Referencia: Adjunto información complementaria de respuesta a la nota **DEIA-DEEIA-AC-0142-1811-2020**, mediante la cual se solicita información sobre el Estudio de Impacto Ambiental categoría II, del proyecto titulado “**PLANTA DE ALIMENTOS BALANCEADOS DE LA COOPERATIVA DE SERVICIOS MÚLTIPLES DE PRODUCTORES DE LECHE DE PANAMÁ, R.L. (COOLECHE).**” de la empresa Promotora **COOPERATIVA DE SERVICIOS MÚLTIPLES DE PRODUCTORES DE LECHE DE PANAMÁ, R.L. (COOLECHE, R.L.)**

RESPUESTA NOTA DEIA-DEEIA-AC-0142-1811-2020. PRIMERA SOLICITUD DE INFORMACIÓN ACLARATORIA, DEL PROYECTO “NUEVA PLANTA DE ALIMENTOS BALANCEADOS DE LA COOPERATIVA DE SERVICIOS MÚLTIPLES DE PRODUCTORES DE LECHE DE PANAMÁ, R.L. (COOLECHE, R.L.)”

- a. Plano del carril de aceleración y desaceleración.

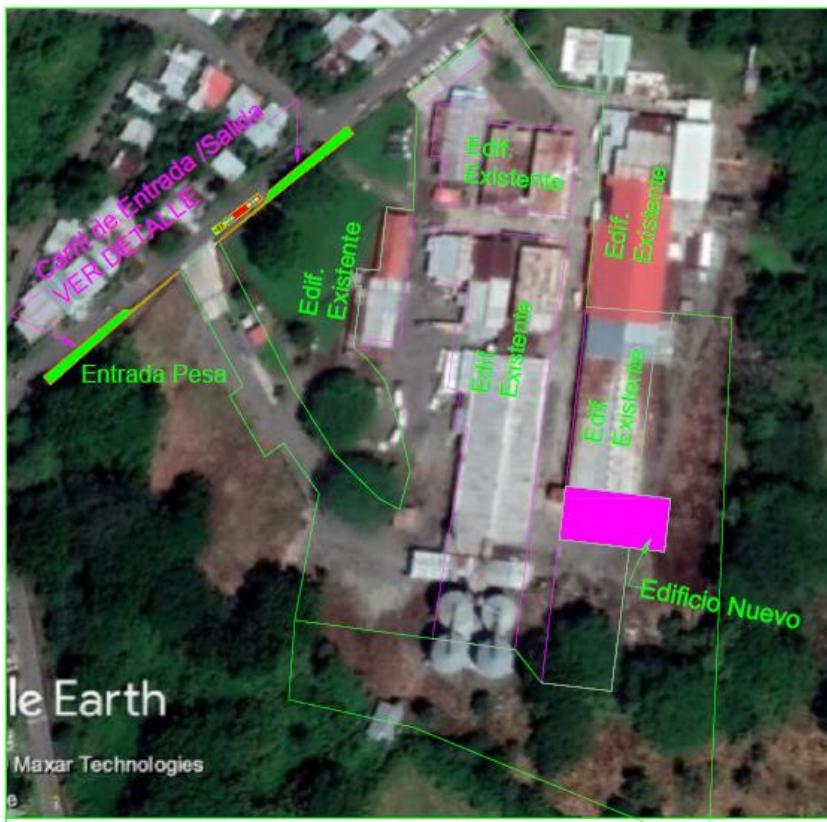
3. En la **página 35** del EsIA, punto **5.0 Descripción del Proyecto, Obra o Actividad**, se indica que “*se acondicionará el acceso a la planta, que incluye carriles de aceleración y desaceleración...*”; por lo cual se solicita:

- a. Presentar las coordenadas de ubicación y longitud, de la vía que se propone mejorar, y aclarar si dicha vía se encuentra dentro del polígono del proyecto. En caso de ubicarse fuera del polígono del proyecto, deberá presentar: Registro público de propiedad de la finca donde se ubicará. En caso de ser una persona natural deberá presentar: copia de cédula y autorización del propietario (ambos documentos debidamente notariados), donde se aval para el uso de la finca. En caso de que el dueño sea persona jurídica, deberá presentar Registro Público de la Sociedad, copia de cédula y autorización del representante legal (ambos documentos debidamente notariados).
- b. Describir los trabajos que comprenden las mejoras a la vía de acceso, los posibles impactos y medidas de mitigación a implementar.

Imagen Google Earth, en la cual se observa la ubicación del carril de aceleración y desaceleración.

El carril de aceleración y desaceleración se ubicará en la finca 10426 propiedad de la empresa promotora. **Ver en anexo mapa de áreas del proyecto.**

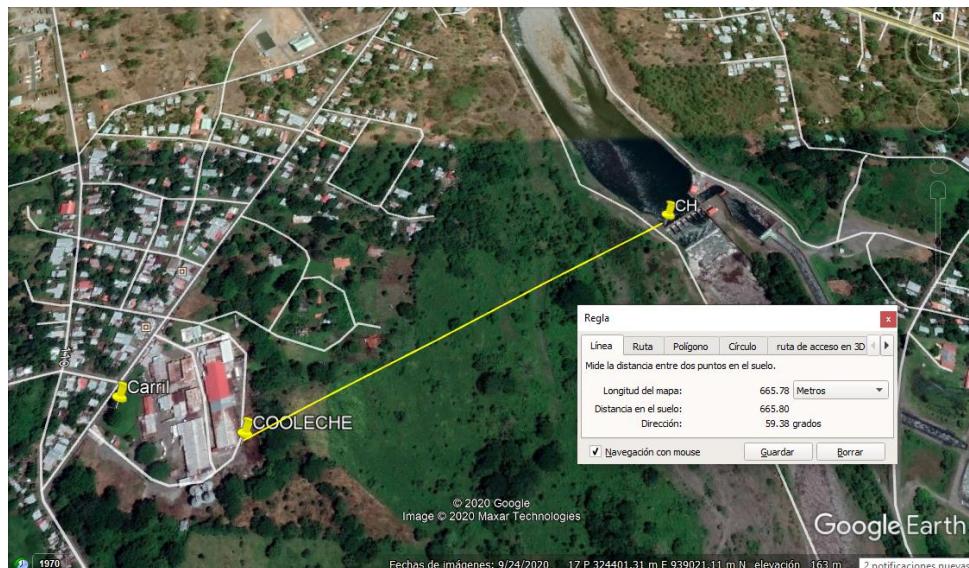
...Es importante mencionar indicar que, dentro del ambiente físico, específicamente el punto 6.6 Hidrología, no se hace mención de la existencia de una quebrada dentro del polígono del proyecto, sin embargo, en la página 382, de la sección de anexo, se muestra un mapa en el cual indica la localización regional del proyecto y se colocó la presencia de una quebrada dentro del polígono del proyecto, por lo que se solicita lo siguiente:

- *Describir la naturaleza del cuerpo de agua dentro del polígono del proyecto visible en el mapa regional.*
- *Presentar medidas de prevención y mitigación con respecto al cuerpo de agua identificado dentro del polígono.*
- *Presentar mapa hidrológico del polígono donde se desarrollará el proyecto...”*

- a. Dentro del polígono donde se desarrollará el proyecto no hay cuerpo de agua superficial. La quebrada que se indica en el plano topográfico que se entregó en la página 382 es un error, ya que no corresponde a una quebrada, sino a un drenaje natural que pasa por la finca; en la hoja de Tommy Guardia, no aparece la quebrada tampoco. **Ver en anexo mapa topográfico corregido y hoja de tommy guardia.**
- b. Como no hay cuerpo hídrico en el polígono donde se desarrollará el proyecto no es necesario, presentar plano y coordenada de ubicación del cuerpo

Ver en anexo mapa topográfico con ubicación de los drenajes naturales dentro del polígono del proyecto, además de sus características tales como ancho, largo y profundidad.

2. MAPA DE ÁREAS DEL PROYECTO.

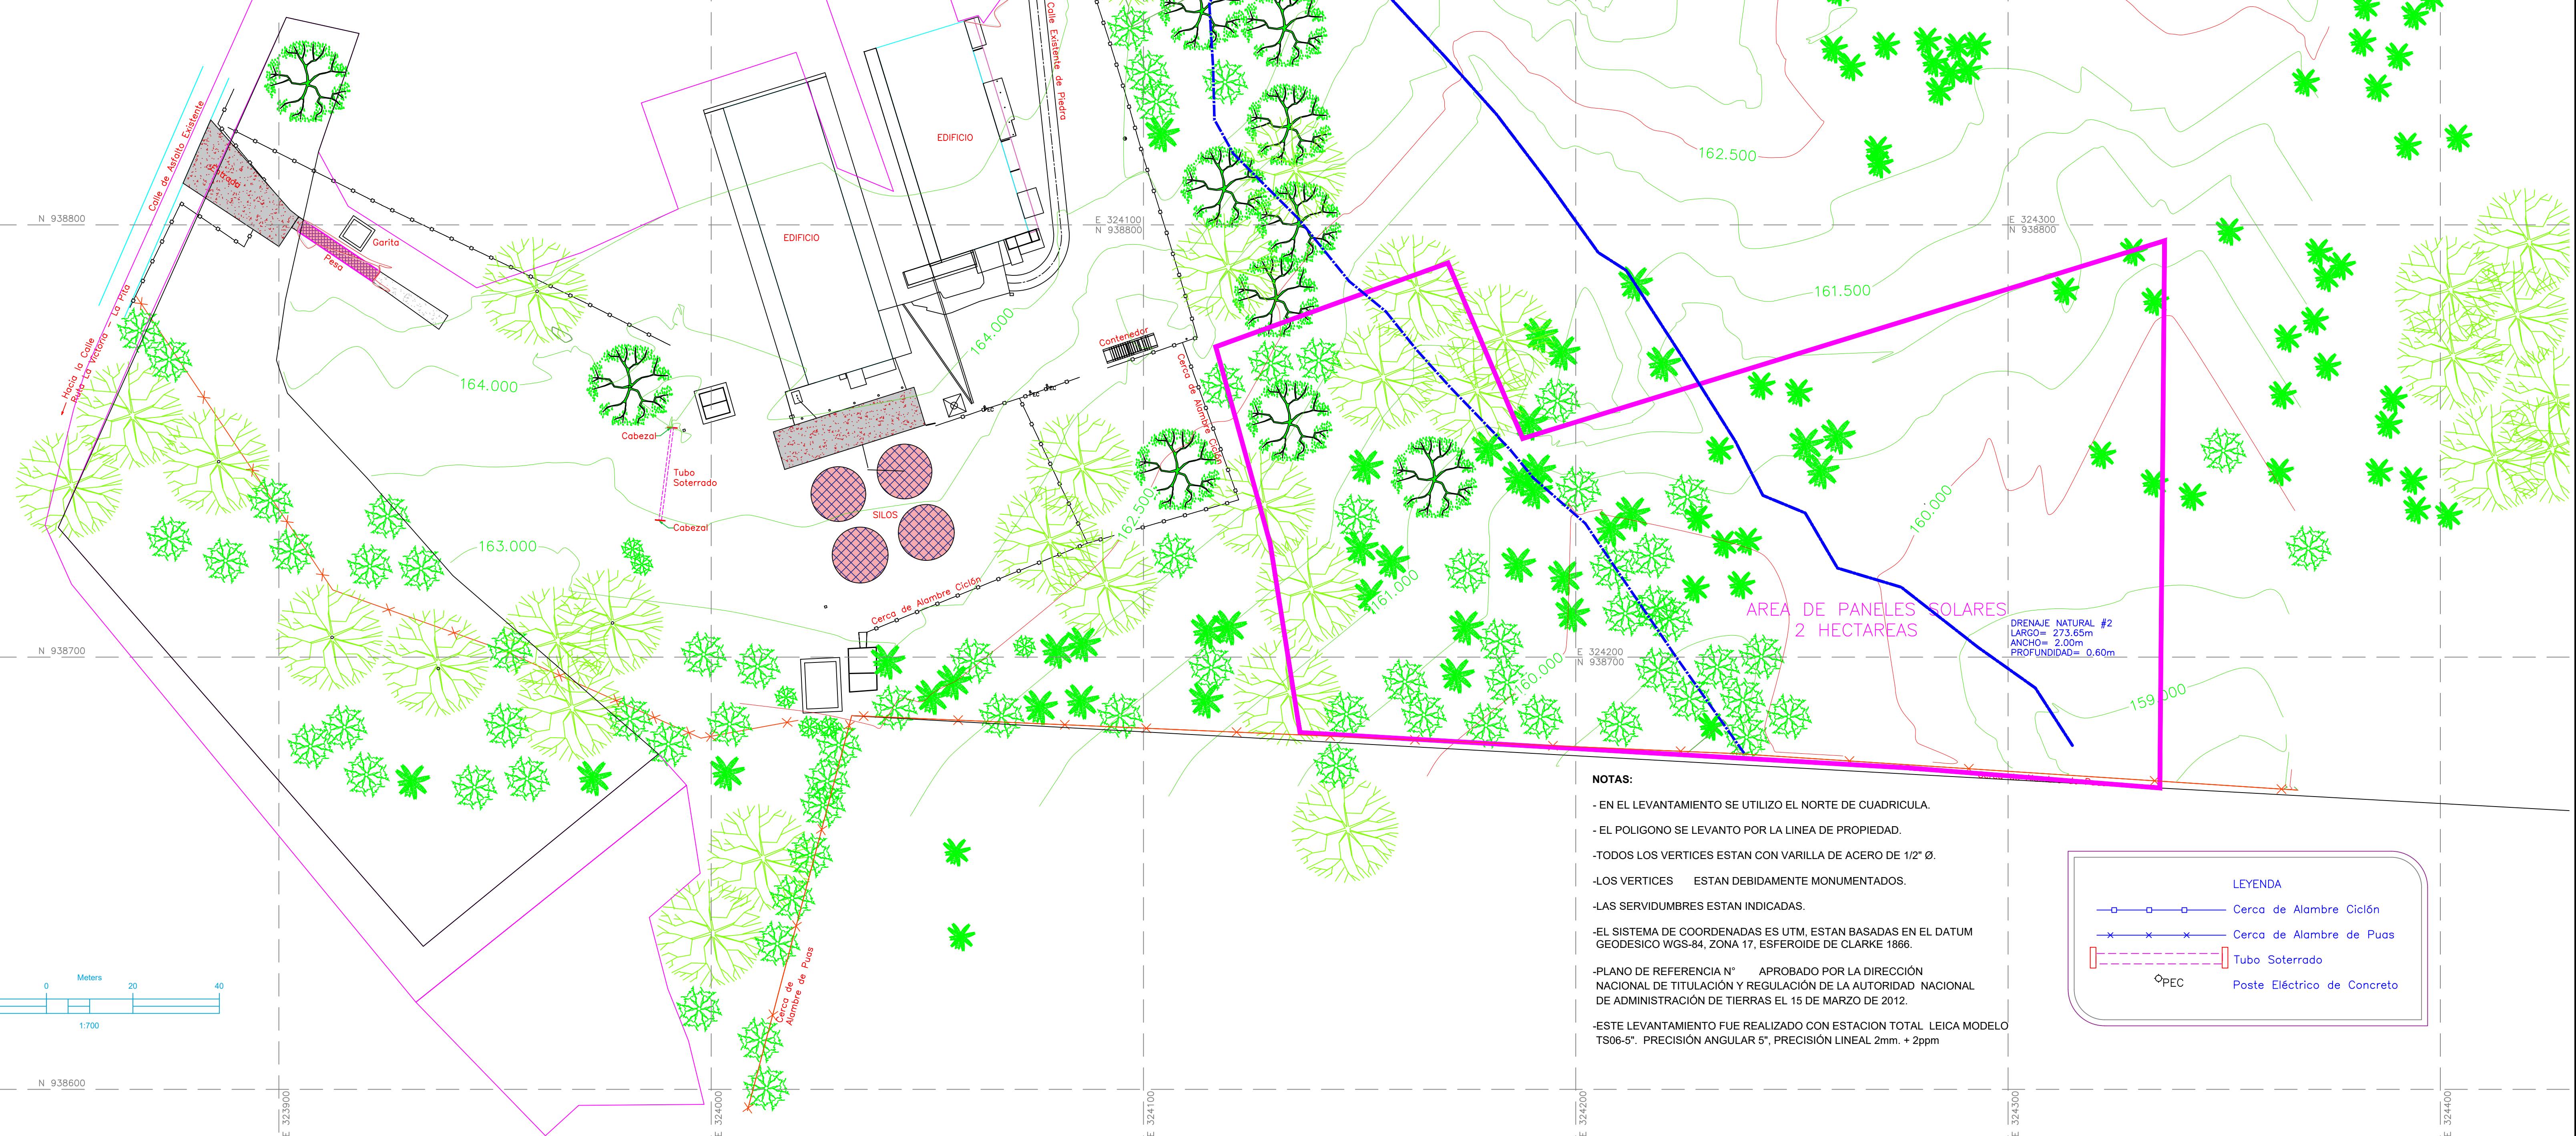
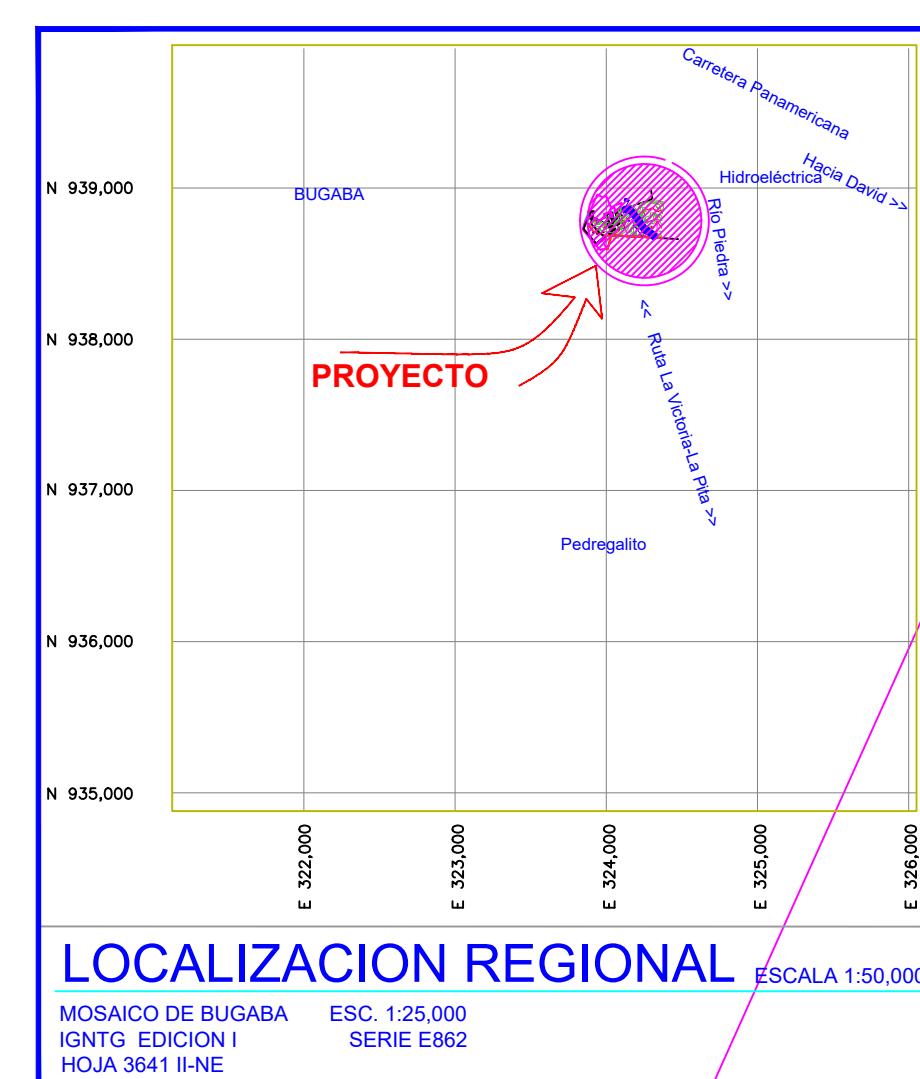
- a. Aclarar cuáles son los trabajos y actividades que ejecutará el proyecto durante la fase constructiva.
- b. Definir la superficie total a desarrollar, y detallar mediante plano todos los componentes que conforman el proyecto con sus respectivas superficies y coordenadas de ubicación, incluyendo el área del sistema de paneles solares.
- c. De acuerdo a la superficie del polígono a desarrollar por el proyecto, aclarar si el área con instalaciones existentes se ubica dentro del polígono en evaluación, si las mismas cuentan con una herramienta de gestión ambiental previa, y si esta se encuentra vigente o sí se cuenta con un plan de cierre debidamente aprobado.
- d. De contar estas instalaciones existentes, con una herramienta de gestión ambiental vigente, delimitar mediante coordenadas del polígono que conforman las referidas instalaciones.

A continuación, se presenta el cuadro con las áreas a desarrollar del proyecto:

Ver en anexo mapa de áreas del proyecto.

CONTENIDO:
PLANTA TOPOGRAFIA
FINCA COOLECHE

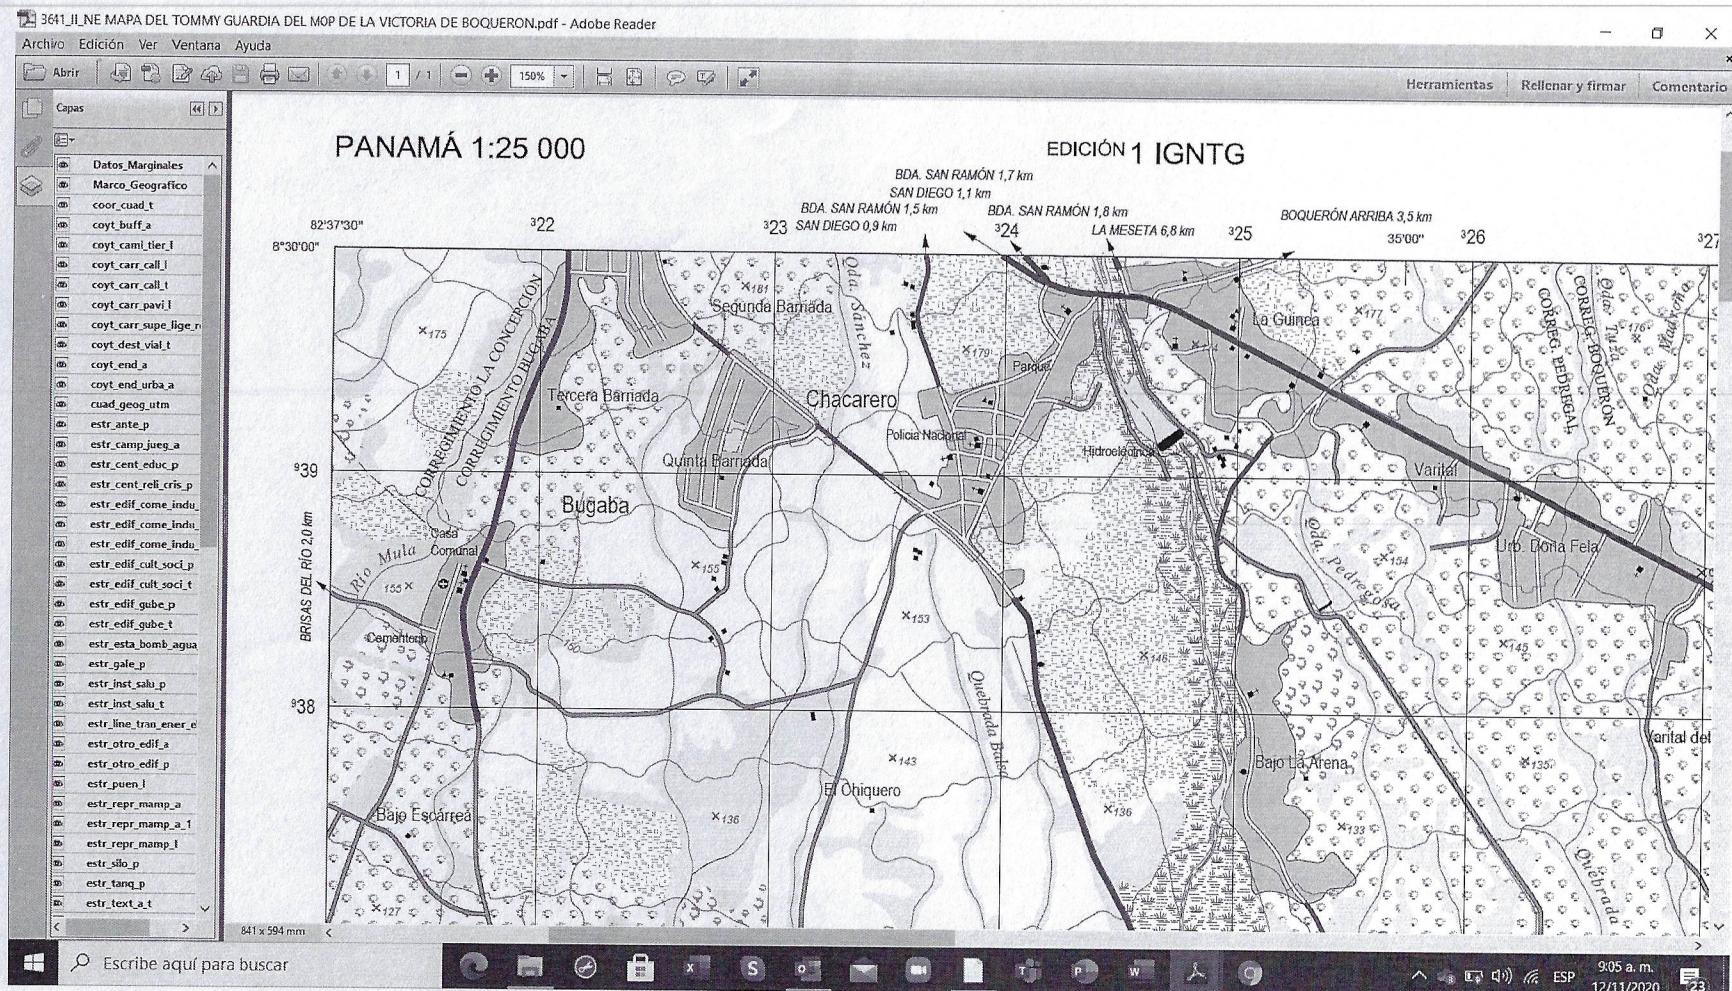
4. En el EsIA, pagina 60, punto 6.6.1. Calidad de Aguas Superficiales, se indica “*no hay fuentes superficiales en el proyecto...*”, sin embargo, en la página 382 de los anexos, Plano Topográfico de la Finca COOCLECHE, se detalla dentro del polígono “*quebrada existente*”. Adicional, de acuerdo a la verificación de coordenadas de la Dirección de Información Ambiental, mediante Memorando DIAM-014119-2020, en mapa generado, se puede observar colindante al polígono del proyecto, instalaciones relacionadas a hidroeléctrica en cuerpo hídrico, donde parte de los límites del polígono se observan próximos al área de servidumbre de cuerpo hídrico, por lo cual se solicita:

- a. Aclarar si dentro del polígono del proyecto existe un cuerpo de agua superficial.
 - b. En caso de presencia de cuerpo hídrico dentro del polígono del proyecto, presentar plano y coordenada de ubicación del cuerpo hídrico, donde se establezca el área de protección según lo establecido en la Ley 1 de 3 de febrero de 1994.

Observaciones: Presentar mediante un mapa la ubicación del drenaje natural dentro del polígono del proyecto, además de sus características tales como ancho, largo y profundidad.
